# Regionalplan Düsseldorf (RPD)

## 1. Kommunaltabelle Gemeinde Bedburg-Hau

Übersichtskarte

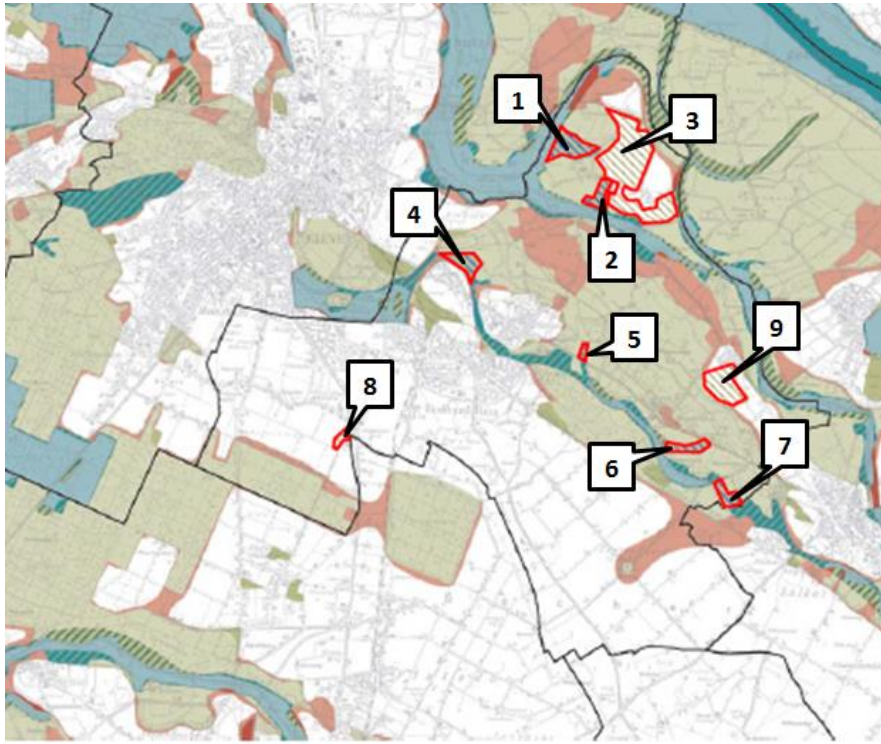
Bedburg-Hau-	PZ2db	<p><u>Bedenken bzw. Anregungen zu der Fläche Nr. 3 (vgl. Übersichtskarte)</u></p> <p>Die in der Stellungnahme des Kreises Kleve (V-1110-2015-03-25/88 u. V-1110-2016-09-29/84) gekennzeichnete Fläche Nr. 3, die als BSLE im RPD-E dargestellt ist und aus Sicht des Kreises jedoch gestrichen werden sollte, ist im Fachbeitrag des Naturschutzes und der Landschaftspflege des LANUV NRW (Stand seit März 2013) aufgrund ihrer Bedeutung als Biotopverbund von herausragender Bedeutung (BV 1) ausgewiesen.</p> <p>Auch der Beteiligte Ö-2015-03-23-BJ/01-03 und eine Reihe weiterer Einwender lehnen die erweiterte Ausweisung von Flächen für den Schutz der Landschaft in Bereich der Ortslage Huisberden und Till-Moyland ab. Aus Sicht der Einwender begründen sich diese Erweiterungen ohne Zweifel im Vogelschutzgebiet „Unterer Niederrhein“. Es wird ausdrücklich auf die vertragliche Vereinbarung zum EG-Vogelschutzgebiet „Unterer Niederrhein“ in der Fassung von 2010 verwiesen, die nach Ansicht der Einwender eine Erweiterung von BSN und BSLE ausschließt. Darüber hinaus seien die Schutzgebietserweiterungen als solches den Eigentümer der betroffenen Flächen nicht zuzumuten (Werteinbußen, Einkommensminderung /-garantie, Schutz der Berufsfreiheit, etc.). <b>Der Anregung wird nicht gefolgt.</b></p> <p>Der BV 1 zählt gemäß Fachbeitrag des Naturschutzes und der Landschaftspflege des LANUV NRW (Stand seit März 2013) zum Biotopverbund VB-D-4102-897, „Teilflächen des Vogelschutzgebietes unterer Niederrhein“. Das Schutzziel liegt hier im Erhalt der Funktion als Rast-, Überwinterungs- und Brutraum für ziehende und nicht ziehende Vogelarten.</p> <p>Diese Verbundflächen werden nicht als BSN, sondern als BSLE dargestellt, da sie Teil eines Vogelschutzgebietes sind, die dem gesetzlichen Schutz über § 52 <a href="#">LNatSchG NRW</a> unterliegen und es dementsprechend keiner weiteren Festsetzung als Naturschutzgebiet bedarf (vgl. Begründung, 7.2.4 i.V. 7.2.5).</p> <p>Hinsichtlich der Ausführungen zur vertraglichen Vereinbarung zum EG-Vogelschutzgebiet „Unterer Niederrhein“ und zur Thematik der Auswirkungen auf die Landwirtschaft wird auf die Thementabelle „4.2 Schutz von Natur und Landschaft“, Kap. 4.2.1-Z1 und Kap. 4.2.1-G2 verwiesen.</p>	<p>V-1110-2015-03-25/88  V-1110-2016-09-29/84  Ö-2015-03-23-BJ/01-03  Ö-2015-03-23-BS/01-03  Ö-2015-03-24-BC/01-02  Ö-2015-03-24-BD/01-02  Ö-2015-03-24-BE/01-02  Ö-2015-03-30-CA/01-02</p>

<p><u>Bedenken bzw. Anregungen zu der Fläche Nr. 8 (vgl. Übersichtskarte)</u> <b>Der Anregung</b> des Kreises Kleve (V-1110-2015-03-25/88) <b>die gekennzeichnete Fläche Nr. 8 zu streichen wird gefolgt.</b> Der BSLE wird im 2. Entwurf des RPD (Stand Juni 2016) gestrichen, da er mit ca. 6 ha die Mindestgröße für die Darstellung eines BSLE lt. Planungskonzept (siehe Begründung zu Kap. 7.2.5.) unterschreitet.</p> <p><u>Bedenken bzw. Anregungen zu der Fläche Nr. 9 (vgl. Übersichtskarte)</u> <b>Der Anregung</b> des Kreises Kleve (V-1110-2015-03-25/88) <b>die gekennzeichnete Fläche Nr. 9 zu streichen wird gefolgt.</b> Die Darstellung der Fläche Nr. 9 als BSLE wird im 2. Entwurf des RPD (Stand Juni 2016) zurückgenommen. Die Darstellung entspricht nicht den Kriterien zur Darstellung von BSLE in Kap. 7.2.5 (Planzeichen db, Schutz der Landschaft und landschaftsorientierte Erholung) der Begründung zum RPD-E.</p>

Abb. 1: Änderungsbereiche Hetter/ Millinger Bruch

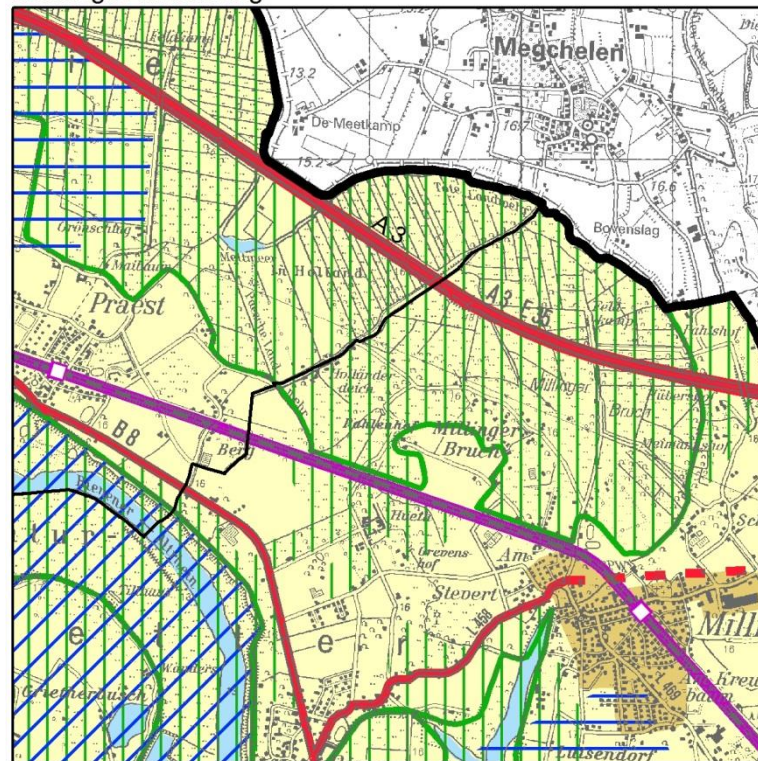
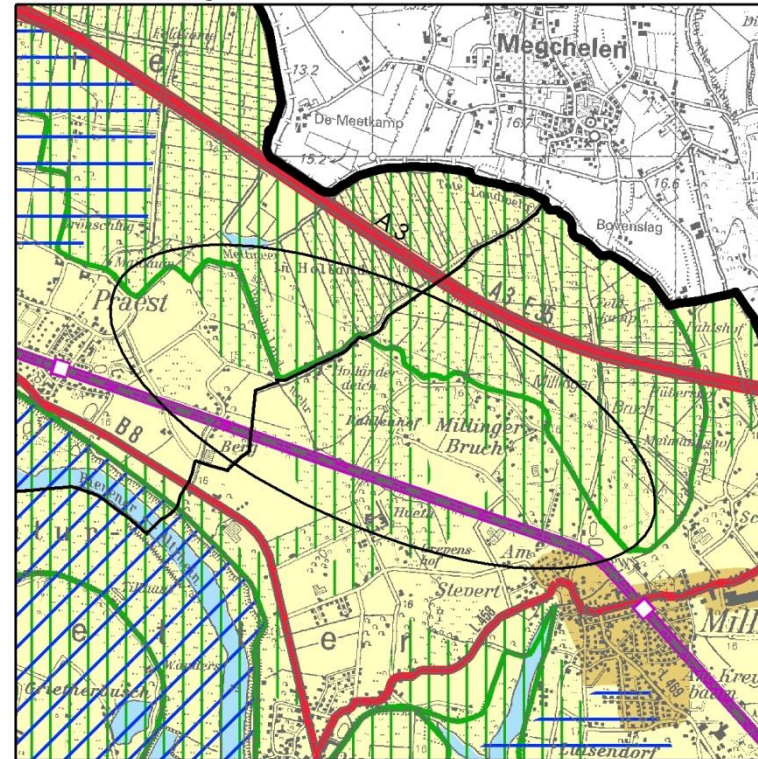
<p><b>Regionalplanerische Bewertung:</b> <u>Bereich der Hetter/Millinger Bruch auf dem Gebiet der Stadt Emmerich</u> Aufgrund der Bedeutung des betroffenen Gebietes für den länderweiten und regionalen Biotopverbund <b>wird den Anregungen zur Rücknahme der BSN-Darstellungen im in der Abb. 1 gekennzeichneten Änderungsbereich E2 nicht gefolgt.</b> Östlich der Ortslage Praest auf dem Gemeindegebiet der Stadt Emmerich (<b>Abb. 1: Änderungsbereich E1</b>), <b>wird der Anregung zur Rücknahme der BSN-Darstellungen teilweise gefolgt.</b> Dies erfolgt aufgrund einer vorgesehenen Herabstufung des BV 1 in einen BV 2 für große Teilbereiche des Hetter/Millinger-Bruch. Das bedeutet, dass hier in einer geplanten Änderung gegenüber dem 2. Entwurf des RPD der BSN östlich der Ortslage Praest um eine Teilfläche reduziert wird.</p> <p><u>Bereich des Millinger Bruch auf dem Gebiet der Stadt Rees</u> Darüber hinaus <b>wird den Anregungen zur Rücknahme der BSN-Darstellungen im Bereich des Millinger Bruch (Abb. 1: Änderungsbereich R1 und R2) aufgrund der o.g. vorgesehenen Herabstufung des BV 1 in einen BV 2 gefolgt werden.</b> Das bedeutet, dass hier in einer geplanten Änderung gegenüber dem 2. Entwurf des RPD der BSN im Bereich des Millinger Bruch reduziert wird.</p>

Die vorgesehene neue Darstellung mit der neuen Abgrenzung des BSN im Bereich der Hetter/Millinger Bruch (Änderungsbereiche E1, R1 und R2 in Abb. 1) sieht wie folgt aus:

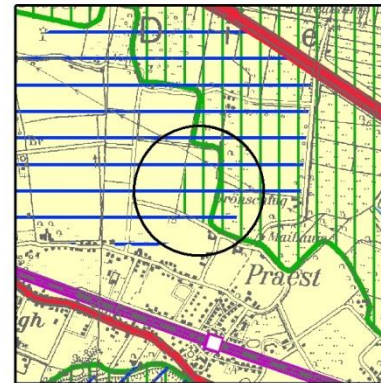
Der Kreis Kleve (V-1110-2016-09-29/103) und Einwender aus der Öffentlichkeit (z.B. Ö-2016-10-06-BD/01, Ö-2016-10-07-AX/01) erheben in ihren Stellungnahmen zum 2. Entwurf des RPD (Stand Juni 2016) erhebliche Bedenken gegen die BSN-Erweiterung nördlich anschließend an die Ortslage Praest.

**Den Bedenken wird gefolgt.** Das bedeutet, dass in einer geplanten Änderung gegenüber dem 2. Entwurf des RPD der betroffene BSN nördlich der Ortslage Praest um eine Teilfläche reduziert wird.

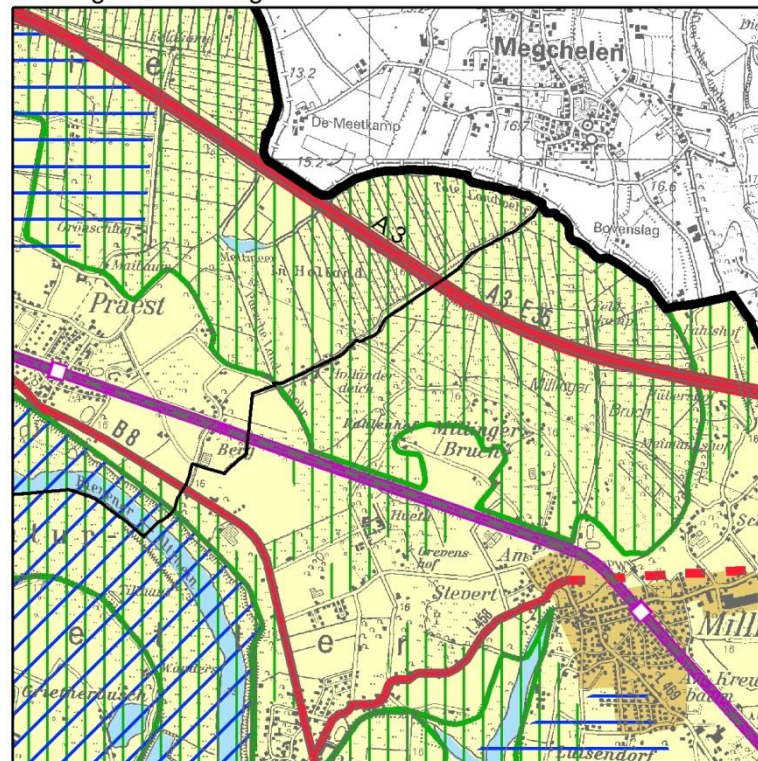
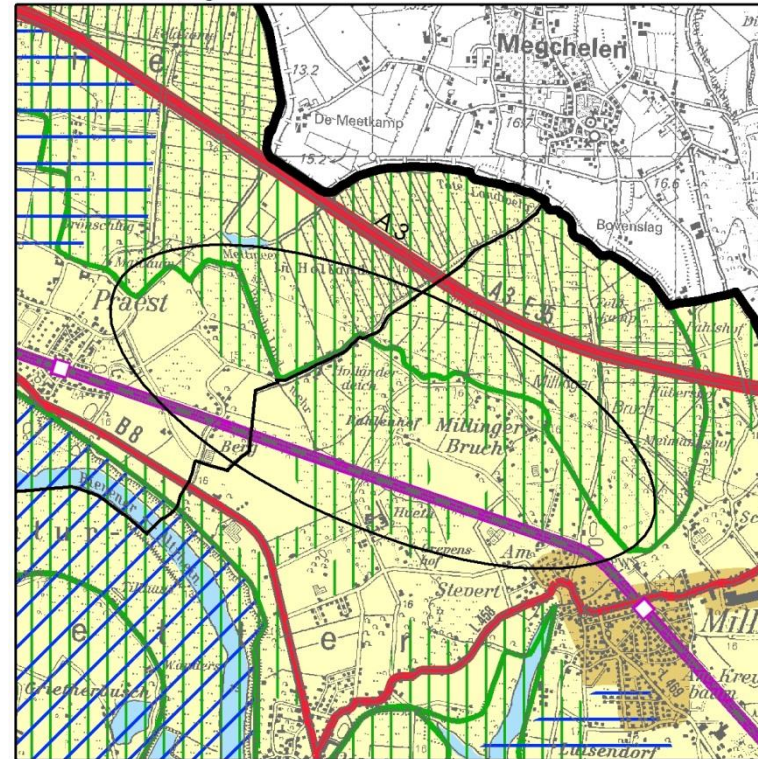
<p>im Zuge betrieblicher Erweiterungen zu rechnen sei.</p> <p><b>Regionalplanerische Bewertung:</b> <u>Bereich des Millinger Bruch auf dem Gebiet der Stadt Rees</u> Aufgrund einer vorgesehenen Herabstufung des BV1 mit herausragender Bedeutung in einen BV2 mit besonderer Bedeutung für große Teilbereiche des Millinger-Bruchs, <b>wird den Anregungen zur Rücknahme der BSN-Darstellungen in den in der Abb. 1 gekennzeichneten Änderungsbereiche R1 und R2</b> (im 2. Entwurf des RPD (Stand Juni 2016) vorgenommenen BSN-Erweiterung) <b>gefolgt</b>. Das bedeutet, dass hier in einer geplanten Änderung gegenüber dem 2. Entwurf des RPD der BSN im Bereich des Millinger Bruch reduziert wird.</p> <p><u>Bereich der Hetter/Millinger Bruch auf dem Gebiet der Stadt Emmerich</u> Im Bereich der Hetter auf dem Gemeindegebiet der Stadt Emmerich südlich der BAB 3 <b>wird der Anregung zur Rücknahme der BSN-Darstellungen im in der Abb. 1 gekennzeichnetem Änderungsbereich E2</b> aufgrund der Bedeutung des Gebietes für den länderweiten und regionalen Biotopverbund <b>nicht gefolgt</b>. Östlich der Ortslage Praest auf dem Gemeindegebiet der Stadt Emmerich (<b>Abb. 1: Änderungsbereich E1</b>), <b>wird der Anregung zur Rücknahme der BSN-Darstellungen teilweise gefolgt</b>. Dies erfolgt aufgrund einer vorgesehenen Herabstufung des BV 1 in einen BV 2 für große Teilbereiche des Hetter/Millinger-Bruch. Das bedeutet, dass hier in einer geplanten Änderung gegenüber dem 2. Entwurf des RPD der BSN östlich der Ortslage Praest um eine Teilfläche reduziert wird.</p>

Die vorgesehene neue zeichnerische Darstellung mit der Abgrenzung des BSN im Bereich der Hetter/Millinger Bruch (Änderungsbereiche E1; R1 und R2 in Abb. 1) sieht wie folgt aus:

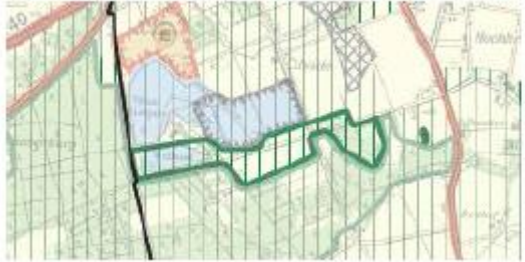
In der Stellungnahme wird angeregt, den als BV 1 dargestellten Bereich als BSN darzustellen.

Die in der Stellungnahme enthaltene Ausweisung eines Biotopverbundes herausragender Bedeutung ist identisch mit der Fläche, die bereits im Fachbeitrag des Naturschutzes und der Landschaftspflege des LANUV NRW (Stand März und/oder Feb. 2015) als Biotopverbund erster Stufe dargestellt worden ist.

**Der Anregung zur Darstellung des BSN wird mit dem 2. RPD-Entwurf gefolgt.**
